先進医療B028に対する第16回先進医療技術審査部会における指摘事項

先進医療技術名：ロボット支援腹腔鏡下腎部分切除術

日付：平成26年5月13日

所属：神戸大学医学部附属病院 泌尿器科

Fig. 1 Changes in regional ^{99m}Tc -MAG3 uptake in the operated kidney

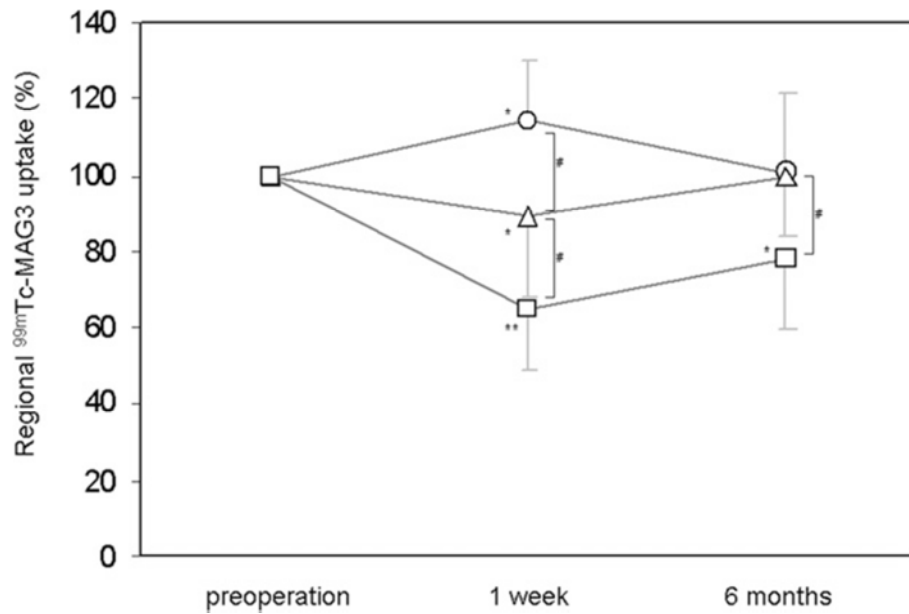
2. 主要評価項目の妥当性について臨床的意義の観点から考察し、明確にすること。

実際、Funahashi ら (参考文献 33) の報告では、Fig. 1 に示すように 25 分未満群で、25 分以上群に比較し術後 6 か月で有意に腎機能障害が少ないことが示されています。また、Thompson ら (参考文献 34) の報告において (Fig. 2) 阻血時間が 25 分以下の群と 25 分を超える群の比較では、GFR 30%未満の慢性腎疾患 (chronic kidney disease:CKD) stage IV の発症率は、25 分を超える群で有意に高いことが示されています。

○：阻血時間 20 分未満。△：阻血時間 20 分以上 25 分未満。□：阻血時間 25 分以上。
術後 6 か月で阻血時間 25 分以上の群のみ有意に腎機能が悪化している。
